**AVIS RELATIF À LA PROTECTION
CONTRE LES EVENTUELS EFFETS NOCIFS ET NUISANCES
PROVOQUÉS PAR LES RAYONNEMENTS NON IONISANTS
GÉNÉRÉS PAR DES ANTENNES ÉMETTRICES STATIONNAIRES**

Commune : GENAPPE - Exploitant : ORANGE

Référence exploitant : 097W1_1 / 32097W1_1 / 42097W1_1 / 52097W1_1

Rapport n° 3716 / 2025

Figure 1 : Vue en plan des lieux de séjour et des points de contrôle

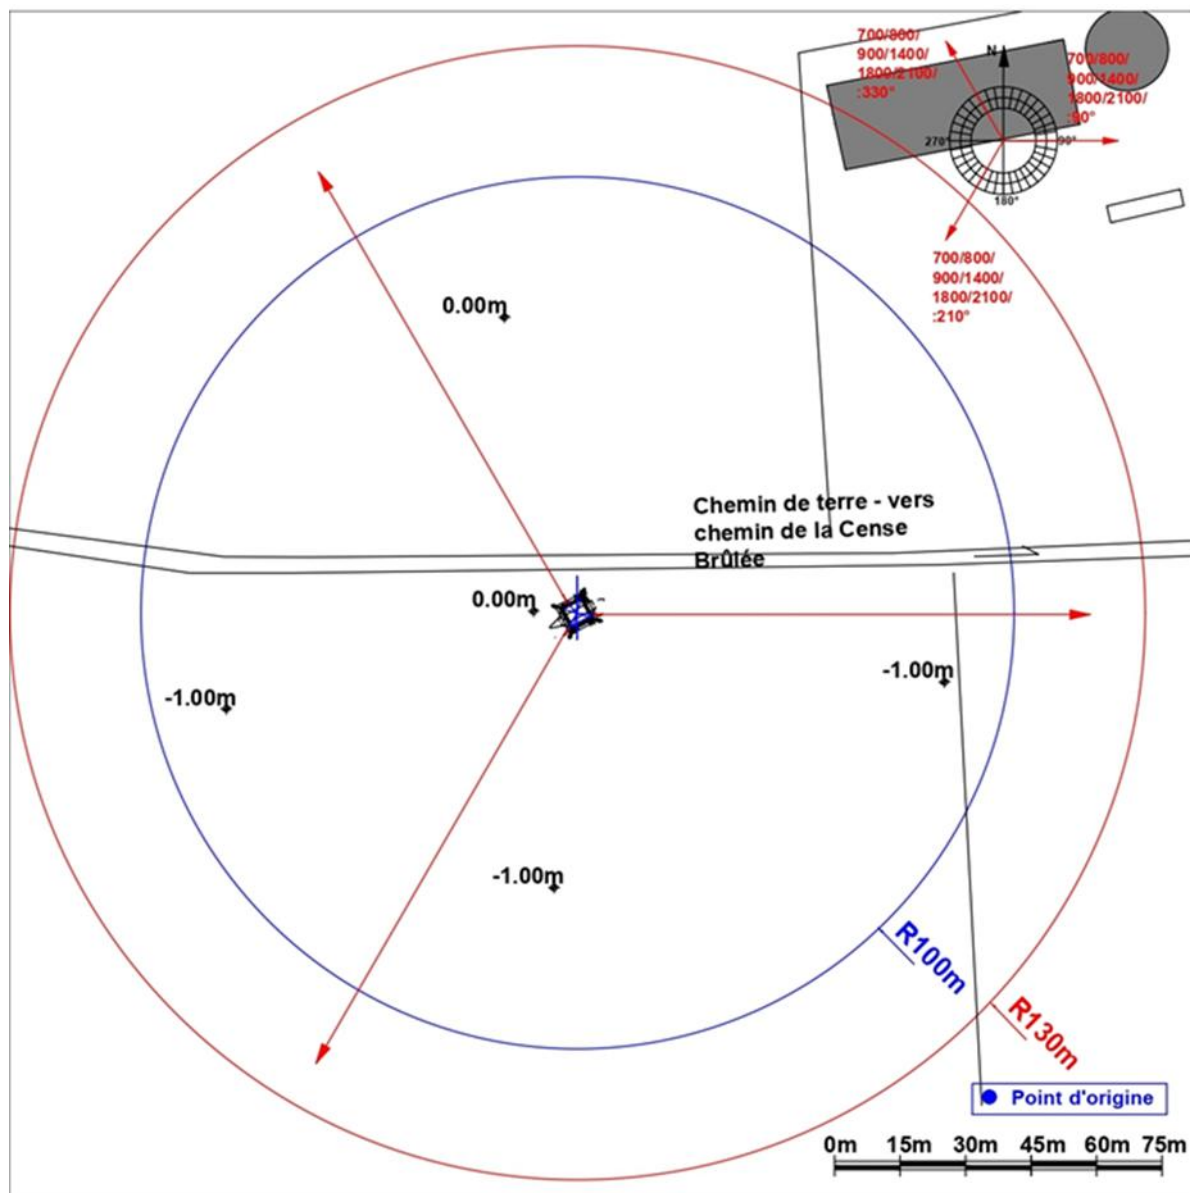
En ce qui concerne les antennes de l'installation mentionnées dans le tableau 1, la distance maximale à laquelle la limite pourrait être atteinte, à l'extérieur, est égale à 84,4 m. S'il n'y a pas de LS à une distance inférieure, les antennes respectent forcément la limite d'immission.

Dans le cas des LS situés à l'intérieur des bâtiments, une atténuation d'obstacle est prise en compte et il en résulte que la distance maximale à laquelle la limite pourrait être atteinte se réduit à 60,9 m.

Figure 2 : Vue en plan des installations d'antennes dans un rayon de 300 mètres autour de l'installation faisant l'objet de la demande d'avis

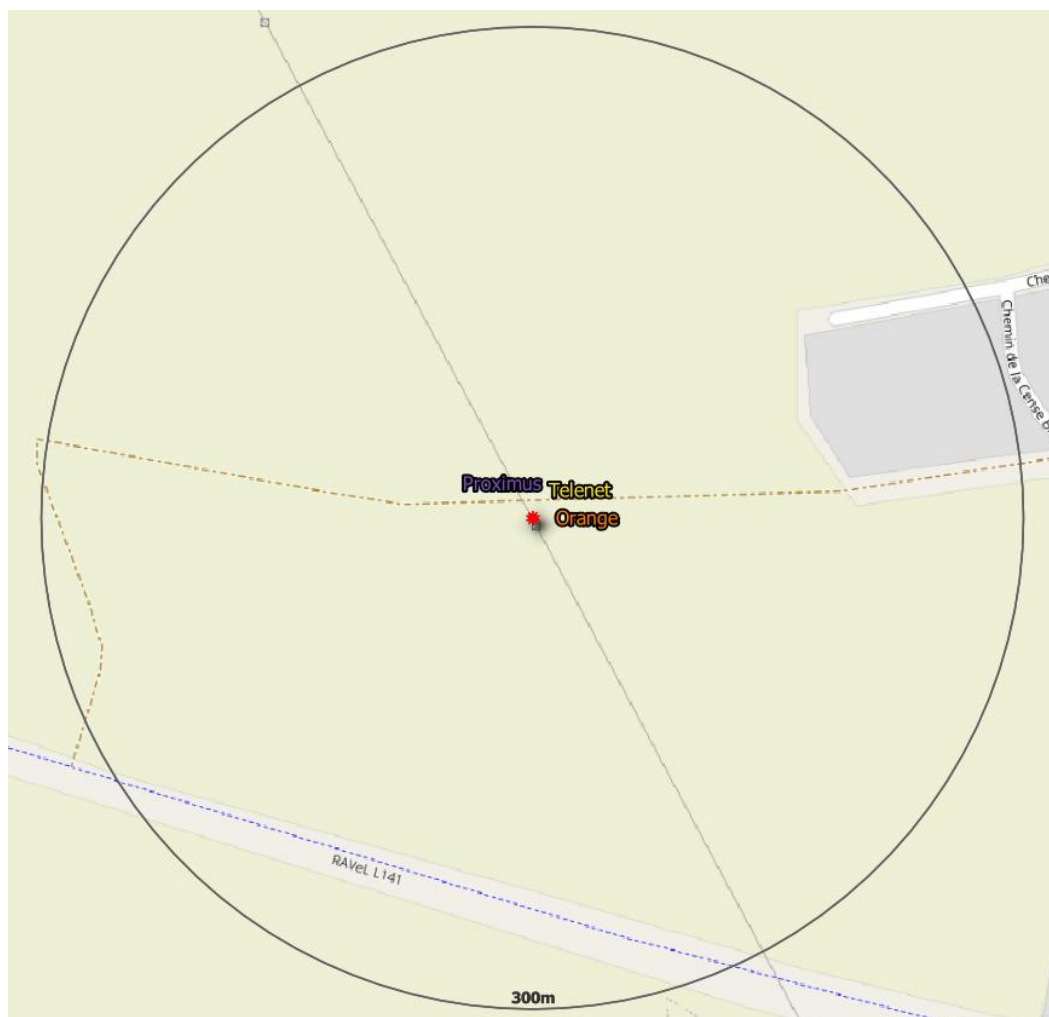
Compte tenu des considérations ci-dessus, il apparaît que l'intensité du rayonnement électromagnétique généré, dans les lieux de séjour situés dans un rayon de 300 mètres autour de l'installation référencée dans le paragraphe 2, par l'ensemble des antennes émettrices stationnaires de l'ensemble des exploitants du même site d'antennes émettrices stationnaires respecte la limite fixée à l'article 4, § 2 du décret.
